# Planungs- und Gestaltungsbeirat der Hansestadt Rostock

**15. Sitzung - 11.03.2016**

## Protokoll

## TOP 3 Mehrfachbeauftragung Südliche Bahnhofsvorstadt, Südstadt

Städtebauliches Konzept Hempfling/SBI/Hamann

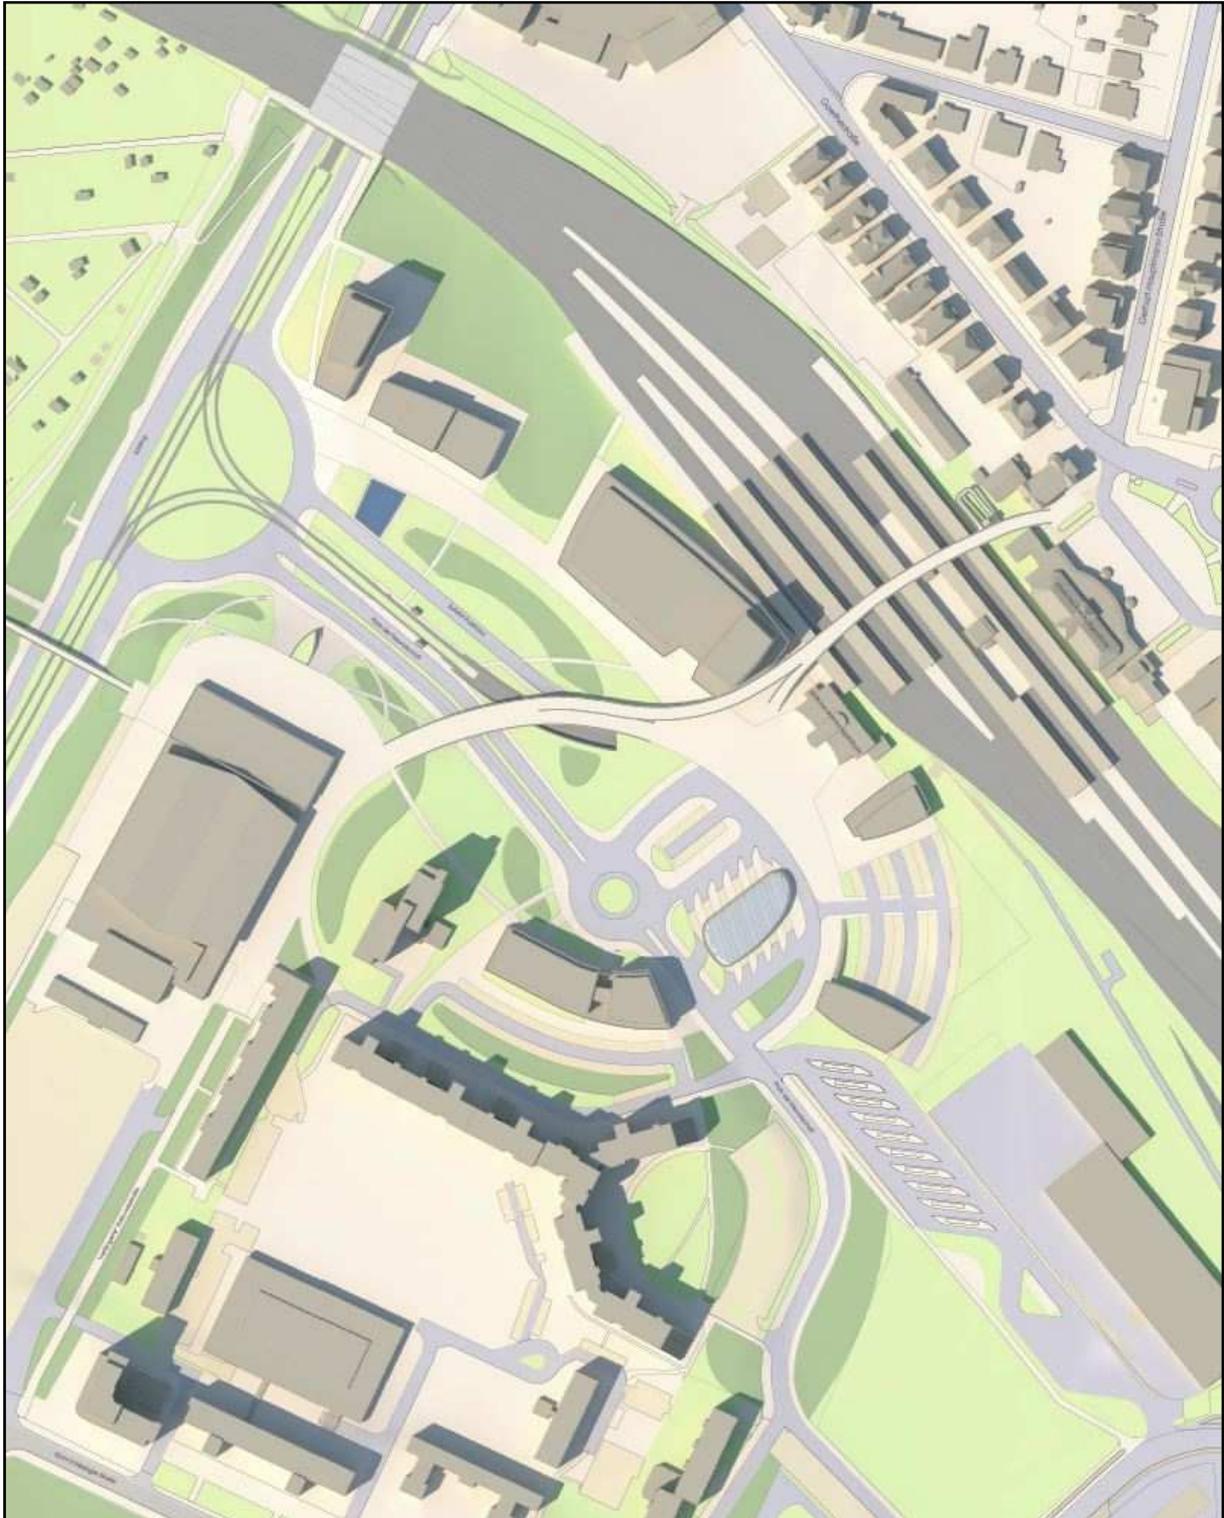
Der Planerzusammenschluss Hempfling/SBI/Hamann hat sich insbesondere mit dem Thema Verkehr befasst. Der Schwerpunkt liegt dabei auf der Unterbringung des ruhenden Verkehrs, wobei gleichwohl die Ansiedlung eines Fahrradparkhauses mit integrierter Radstation vorgeschlagen wird. Die vorhandene Verkehrsanlage südlich des Bahnhofes wird vom Planerzusammenschluss modifiziert und fortentwickelt. Dabei werden sowohl Busse wie auch PKW einer gemeinsamen Bewertung unterzogen, was dazu führt, dass diese über Kreisverkehre um die neu angeordneten solitären Baukörper geführt werden. Die Fernbusse werden in diesem Entwurf deutlich kompakter angeordnet.

Neben der Ansiedlung einzelner solitärer Gebäude unterschiedlichen Größe als neues Bauquartier wird auf der Fläche „Am Kesselborn“ ein Hotel mit angegliedertem Kongresszentrum als Hochpunkt eingeordnet, wobei Großteile der Fläche zur Retention vorgesehen sind. Gegenüber wird die Hanglage der Stadthalle als mäandrierende Fläche zum Aufenthalt ausgeformt. Dabei wird auch die Wegebeziehung Bahnhof-Stadthalle durch die Fortführung der Wegeachse in einem fließenden, organischen Übergang unterstützt.

Städtebauliches Konzept architekturfabrik:nb

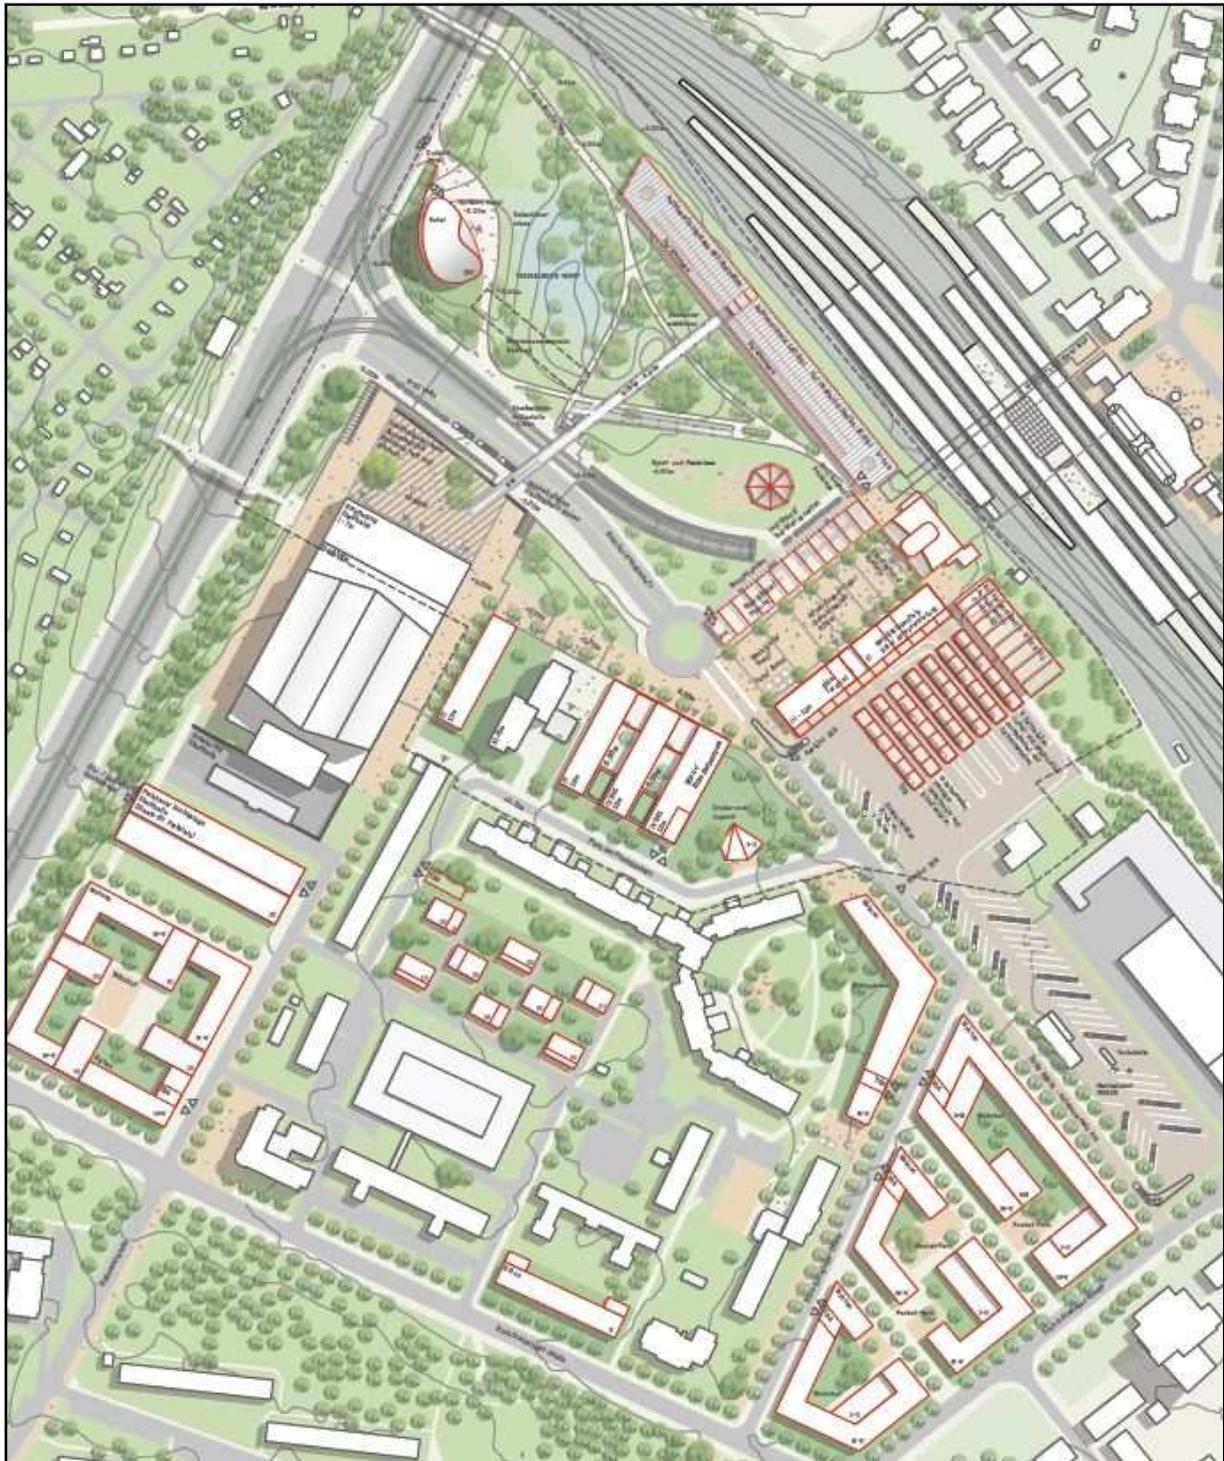
Das Büro architekturfabrik:nb verfolgt mit seinem Vorschlag eine grundsätzlich andere Herangehensweise. Die vorhandenen Strukturen (wie bspw. der Betriebs-hof oder die „Hummerzange“, ect.) werden übernommen/erhalten und in das neue Thema „Oval“ in eine offene Formensprache überführt. Der bereits vorhandene Platz wird erweitert, weitläufiger gestaltet und wird sowohl mit fußläufigen Ost-West- als auch mit Nord-Süd-Wegebeziehungen optimiert. Insbesondere fällt dabei die Verbindung zwischen Bahnhof und Stadthalle/Südstadt ins Auge. Hierfür wird der Geländeversprung genutzt und eine fußläufige Verbindung über die Gleise des Bahnhofes, beginnend ab dessen Nordseite, als Brücke geführt.

Entsprechend der in der Aufgabenstellung geforderten Bedarfe Dienstleistung, Gastronomie und Handel anzuordnen, werden durch das Büro architekturfabrik:nb architektonisch und städtebaulich unterschiedliche Bauformen in unterschiedlichen Höhen bis zu einer Geschossigkeit von 13 Geschossen (Gebäudehöhe ca. 40 m) für eine künftige Bebauung vorgeschlagen. Für den Umgang mit der Freifläche vor der südwestlich gelegenen Stadthalle, schlägt das Büro architekturfabrik:nb die Errichtung einer breiten Treppenanlage vor, die in Richtung Platz der Freundschaft einen angedeuteten Bootsrumpf als Gestaltungsmerkmal aufweist. In Richtung Südring, zwischen Kesselborn und Stadthalle, wird ein neuer, zusätzlicher Kreisverkehr angeordnet. Der städtebauliche Entwurf trifft keine Aussage zum der auf dem Kesselborn gelegenen Retentionsfläche.

Auch der Entwurf vom Büro architekturfabrik:nb weise mit seiner Asymmetrie, den „fliegenden Solitären“ und dem „Oval“ einen hohen Wiedererkennungswert auf. Diesem sollte bei einer Weiterbearbeitung allerdings städtebaulich etwas mehr lineare Akzente beigemischt werden.
